**LOCAL:** Urbanização Pinhal Mar, Lote 64, Camarção, Calhau — Nazaré

**ASSUNTO:** “Formulário nº 7478 - Licenciamento para Obras de Edificação”

**PROCESSO Nº:** 327/23

Trata-se do pedido de licenciamento de obras de legalização e alteração de moradia unifamiliar, muros e espelho de água, sito na José Pedro – Urbanização Pinhal Mar, lote 64, Nazaré.

Figura 1 - Extrato do alçado sul, s/ escala.

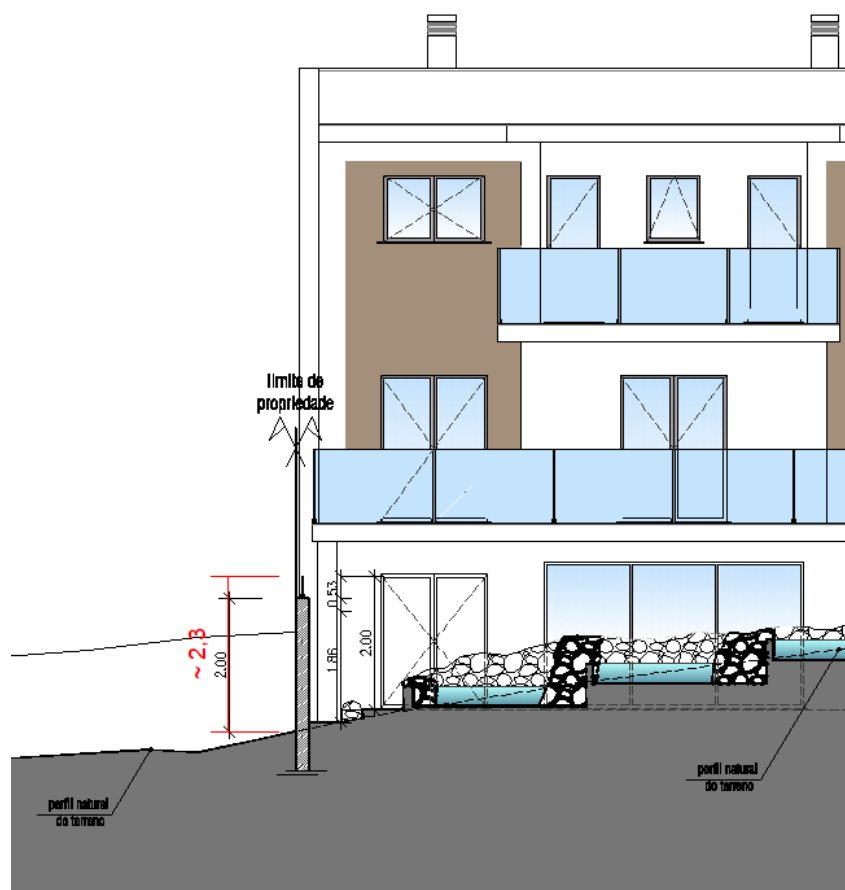
2. Continua também por sanar a questão elencada na alínea a) do ponto 7 da informação, designadamente a altura das vedações não confinantes com a via pública, que não podem exceder a altura de 2,00 metros do solo, não sendo contabilizada a altura do muro que se destina ao suporte de terras, sendo que neste último caso se admite que o muro se eleve 1 metro, isto é, no caso em apreço, as vedações não confinantes com a via pública, que suportam terras, excedem a altura máxima de 1 metro, violando o disposto no art.º 24.º do RUEMN. Mais se informa que no caso em apreço a vedação se constitui pelo muro em alvenaria e pela guarda em vidro;

Segundo a alínea c) do ponto 2 do art.º 3.º do RUEMN (Regulamento de Urbanização e Edificação do Município da Nazaré) cave é, piso localizado abaixo da cota de soleira, com a maioria do seu volume localizado abaixo do perfil natural do terreno. Assim a alteração apresentada no alçado sul, não cumpre as condicionantes do loteamento.

- a) O art.º 24.º do RUEMN, nas vedações não confinantes com a via pública, a altura máxima da vedação não deve exceder os 2 metros do solo, não sendo contabilizada a altura do muro que se destina ao suporte de terras, sendo que neste último caso se admite que o muro se eleve 1 metro.
